# 改善箇所説明図

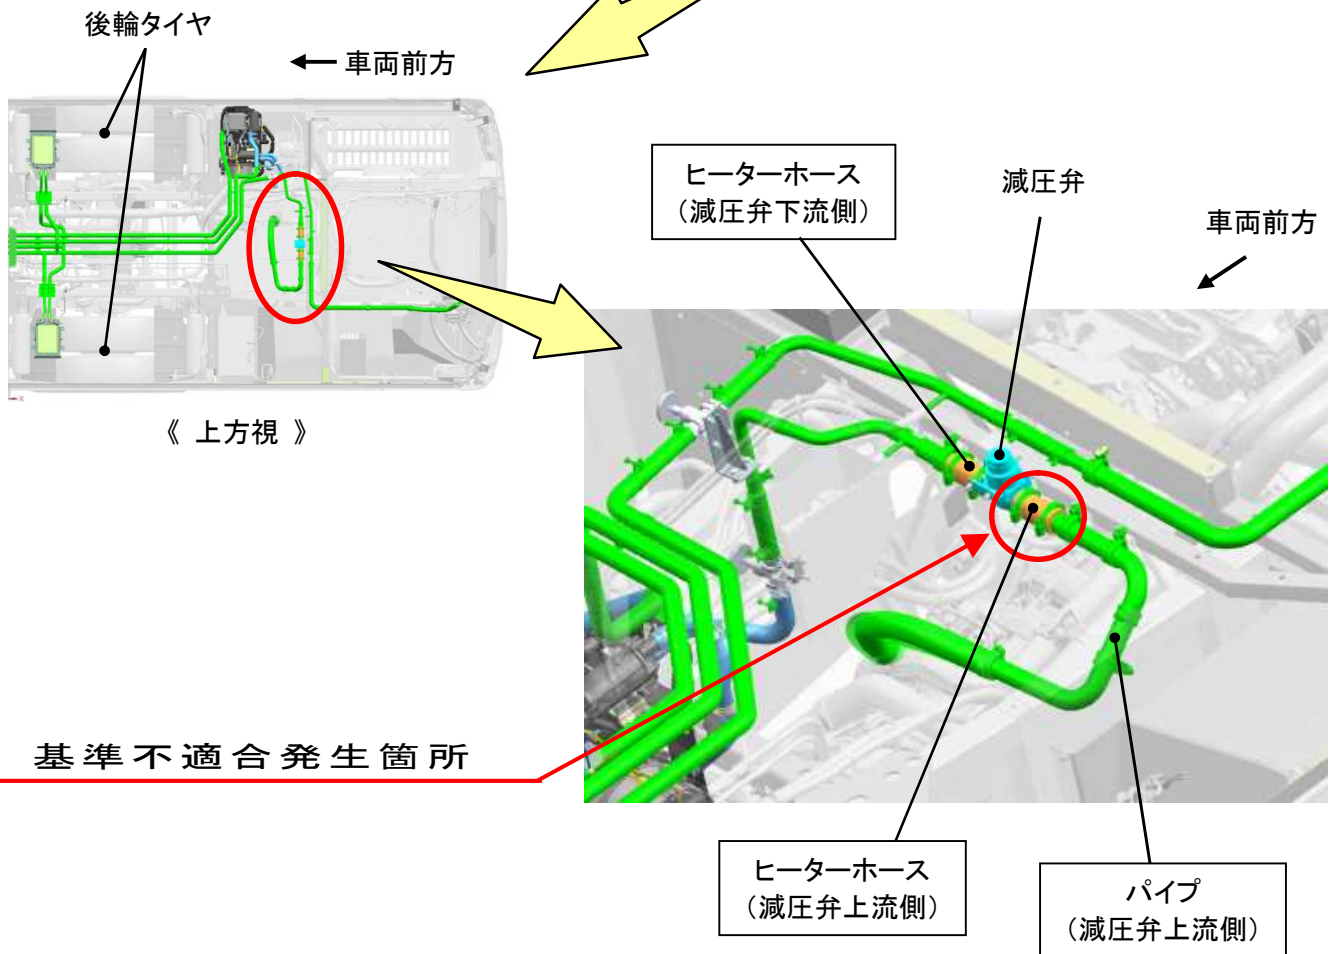
大型観光バスにおいて、ヒーターホースの耐久性が不足しているため、早期にヒーターホースが破損するものがある。そのため、冷却水が漏れ、そのまま走行を続けるとオーバーヒートに至るおそれがある。

全車両、減圧弁に接続されるヒーターホースと上流側のパイプを、対策品に交換する。

注 :  は交換する部品を示す。
